Assunto : RJUE-LSB2022/08063 - Operação de loteamento com obras de urbanização - Quinta das Damas - Ajuda -Rua da Bica do Marquês, Rua de Dom Vasco e Alameda dos Pinheiros

INFORMAÇÃO n.º 1689/DPAP/2022

Informação nº
e-REG/INF/2023/16414

Informação nº
e-REG/INF/2023/15188

Fig. 3 – Plano de Acessibilidades - Planta Geral (desenho LOT-022 (R1), Maio 2023).

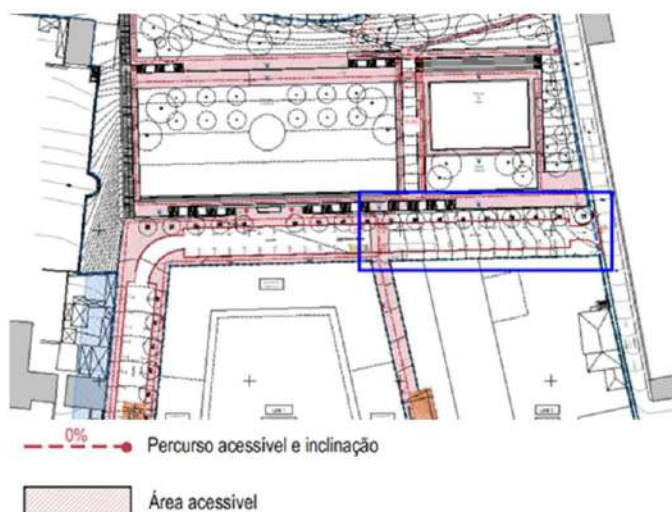
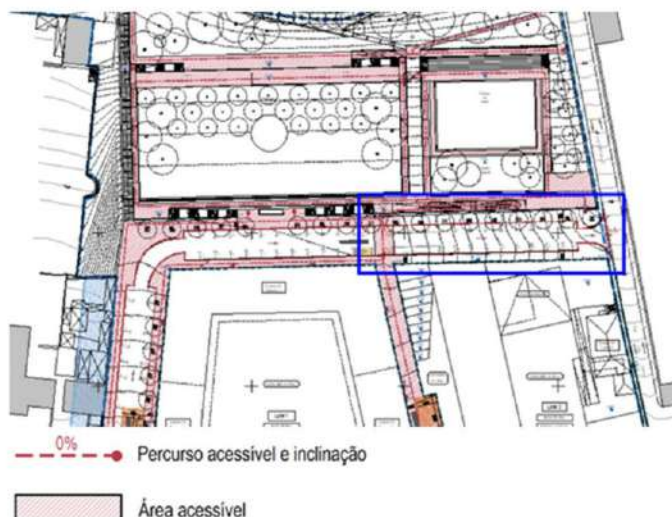
Público”, onde se prevê a instalação de um campo de jogos e um jardim infantil, ser inacessível a pessoas com mobilidade condicionada. Face à possibilidade de resolução do problema através da transformação da “Travessa Nova” num arruamento com acessibilidade universal, foi proposta a revisão do desenho, não obstante se tenham constatado as implicações relativamente ao agravamento da inclinação da “alameda pedonal” localizada entre os dois lotes a construir (Fig. 2).

Da observação das peças do loteamento agora fornecidas para apreciação e das reuniões referidas na presente informação conclui-se que se optou pela manutenção das pendentes dos arruamentos e pela construção de um sistema de rampas que estabelece a ligação entre a “Travessa Nova” e a plataforma inferior do “Jardim Público” (Fig. 3).

Fig. 5 – Jardim Público – Cortes – Corte A (desenho LOT-021 (R1), Maio 2023).

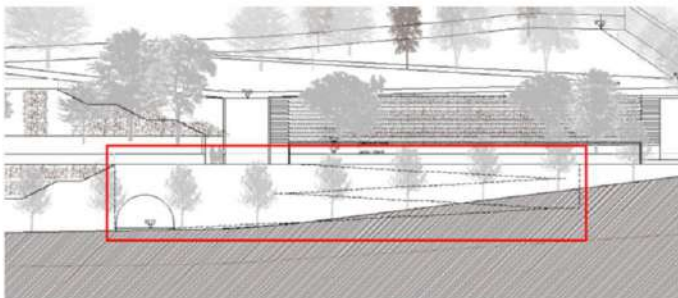
Quanto às rampas que se projectam no acesso à plataforma inferior do jardim a partir da “Travessa Nova”, considera-se fundamental que os serviços municipais com competências sobre a manutenção de espaços verdes se pronunciem relativamente às questões de segurança inerentes à utilização deste tipo de estruturas. De acordo com as peças escritas do loteamento, este acesso concretiza-se por uma passagem inferior a partir de um arco, subindo numa sequência de rampas com uma inclinação de 6% “(...)cujos planos de pavimento não deverão tocar as paredes (somente os seus elementos estruturais) permitindo o varrimento das paredes por iluminação natural e artificial” (Fig. 5).

Refira-se, na sequência do ponto anterior, que, à semelhança do exposto no primeiro parecer emitido pelo DEP, se remete a avaliação do projecto desenvolvido para a área de jardim para o Gabinete de Projecto da Estrutura Verde (GPEV) que se encontra a acompanhar o processo. Destaca-se, neste contexto, a validação da estratégia de vedação e controlo do acesso a este espaço público e das excepções ao cumprimento das normas técnicas de acessibilidade definidas no Decreto-Lei nº 163/2006 de 8 de Agosto.

Fig. 7 – Planta Síntese (desenho LOT-007 (R1), Maio 2023).

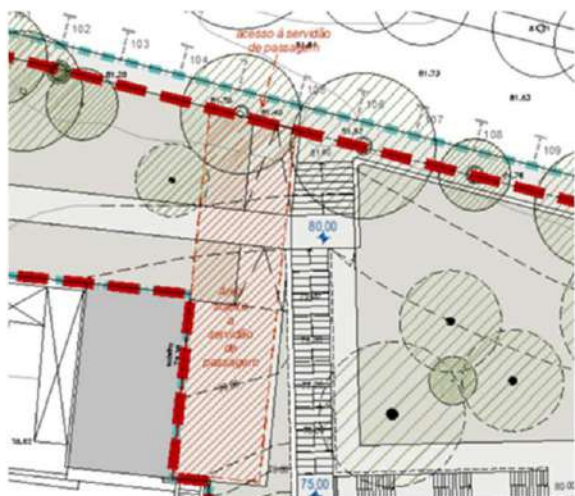
- a “área sujeita a servidão de passagem” contígua ao edifício sito na Alameda dos Pinheiros, 1-4, e assinalada em algumas peças gráficas, foi alterada deixando de ser um espaço verde e permanecendo “(...)sob a forma de uma rampa pavimentada, que não constituirá estacionamento, tão só acesso pedonal e eventual de viaturas de serviço e emergência” (Memória Descritiva e Justificativa (R1), Maio de 2023) (Fig. 7);

Figura 6. Extrato da planta de cores convencionais.

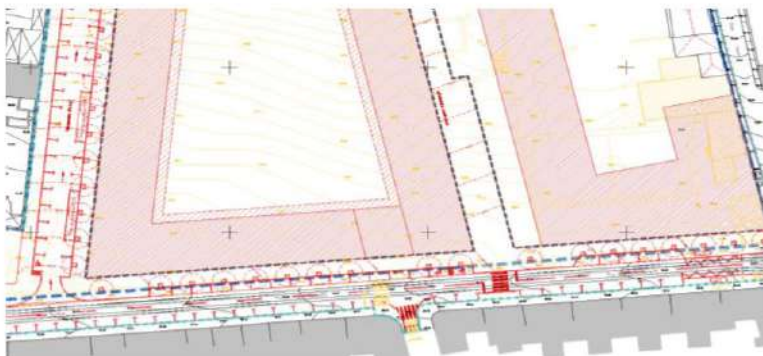
Com a alteração da geometria do passeio Norte, da Rua Bica do Marques, os cabos energia elétricos da rede de baixa tensão existentes deverão ser reposicionados em face à nova configuração da parcela de terreno (fig.6).

Figura 8. Peça desenhada do projeto de infraestruturas de iluminação pública.

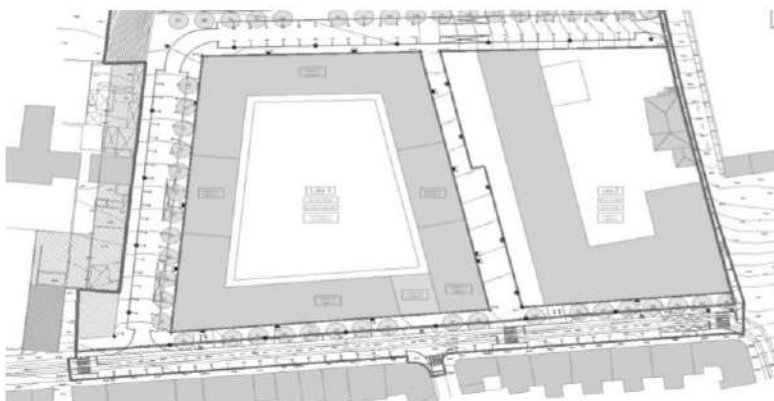
Para permitir a retirada dos cabos da rede aérea de baixa tensão e do apoio existente na Rua Bica do Marques, junto às habitações existentes, o projeto de instalações elétricas deve contemplar a construção de uma rede energia elétrica de baixa tensão (fig.7).

Figura 7. Imagem da rede aérea de energia baixa tensão e apoio existente na Rua Bica do Marquês. É perceptível que na peça desenhada das infraestruturas de Iluminação pública não apresenta o traçado de cabos da rede energia elétrica a implementar (fig.7)

Planta de Pavimentos e Percursos (desenho LOT-009, Julho de 2022)

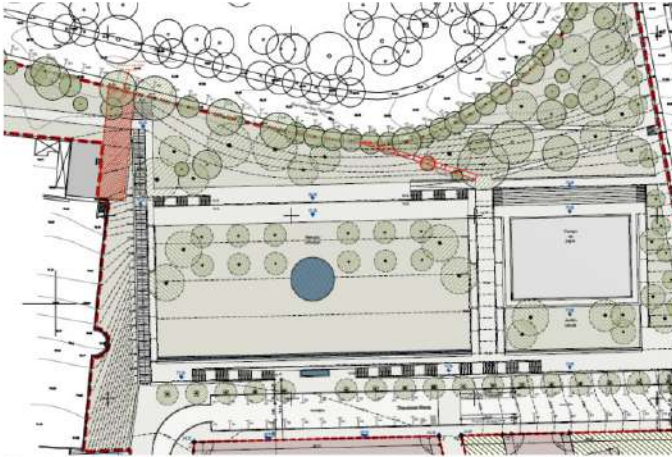
Verificou-se, ainda, na Planta de Pavimentos e Percursos (desenho LOT-009, Julho de 2022), que não é cumprido o Artigo 44º do Regulamento Municipal de Urbanização e Edificação de Lisboa relativamente à diferenciação do pavimento ao nível do material ou estereotomia nas zonas de acesso aos estacionamentos em cave dos Lotes 1 e 2.

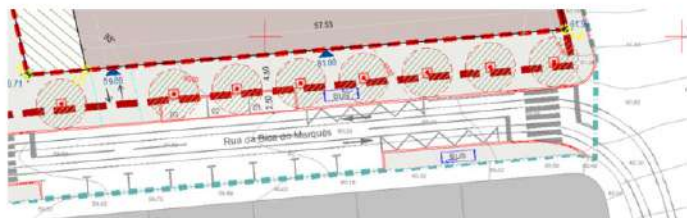
A proposta da realização de tomada e largada de passageiros para o estabelecimento de ensino na travessa Nova, assim como uma zona de cargas e descargas, liberta a rua Bica do Marquês da entropia causada por esse género de movimentos e diminui o impacto na circulação de Transportes Públicos, nomeadamente o elétrico. Como condição de licença deve ficar registado que o acesso de alunos será realizado a tardoz do edifício pela Travessa Nova.

Não obstante a proposta não ser impactante da circulação na envolvente verifica-se que a paragem de transportes públicos defronte do Lote 2 deverá ser deslocada para nascente permitindo que um elétrico possa eventualmente parar atrás de um autocarro que se encontre na paragem sem que obstrua a circulação na rua Dom Vasco.
